Radicado: RE-03398-2024

RESOLUCIÓN No.

POR MEDIO DE LA CUAL SE CEDEN UNAS OBLIGACIONES, SE RENUEVA Y MODIFICA UN PERMISO DE VERTIMIENTOS Y SE ADOPTAN OTRAS DETERMINACIONES

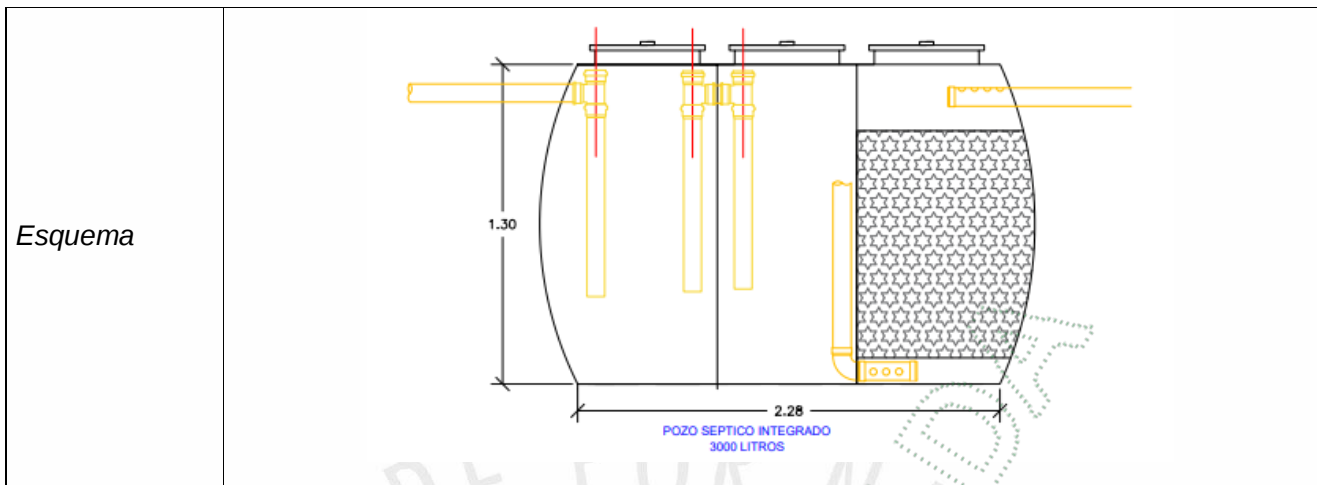
Revisión del STARD 2 – Casa Cultivo frente al RAS:

Trampa de grasas: artículo 49 Resolución 799/2021	Observación
Las trampas de grasa deben localizarse lo más cerca posible de la fuente de agua residual con grasas (generalmente la cocina), y aguas arriba del tanque séptico o de cualquier otra unidad que requiera este dispositivo, para prevenir problemas de obstrucción, adherencias, acumulaciones en las unidades de tratamiento y malos olores.	Cumple , ya que se ubicará cerca de la cocina de la vivienda y antes del STARD.

1. El volumen de la trampa de grasa se calculará para un período de retención mínimo de 2,5 minutos.	Cumple , el tiempo de retención calculado es de 4 minutos.

2. La relación largo-ancho del área superficial de la trampa de grasa deberá estar comprendida entre 1:1 a 3:1, dependiendo de su geometría.	Cumple , la relación largo ancho es de 1:1.

3. La profundidad útil deberá ser acorde con el volumen calculado partiendo de una altura útil mínima de 0,35 m.	Cumple , la profundidad útil es de 0.55 m.
Tanque séptico: artículo 50 Resolución 799/2021	Observación

1. El tiempo de retención hidráulica debe estar entre 12 a 24 horas.	No cumple , el tiempo de retención calculado es superior.
2. Para tanques sépticos rectangulares, la relación entre el largo-ancho será como mínimo de 2:1 y como máximo de 5:1. Cuando se utilicen otras formas geométricas; deberá justificarse el diseño hidráulico correspondiente.	No aplica , toda vez que se trata de un sistema prefabricado con geometría cilíndrica.

3. El tanque séptico deberá constar como mínimo de dos cámaras; el volumen de la primera cámara deberá ser igual a 2/3 del total del volumen.	Cumple , el tanque séptico es integrado y cuenta con 3 cámaras o compartimientos.

4. La profundidad útil debe estar entre los valores mínimos y máximos dados en la Tabla 25. Profundidad útil de acuerdo con el volumen útil	No aplica , toda vez que se trata de un sistema prefabricado con geometría cilíndrica.
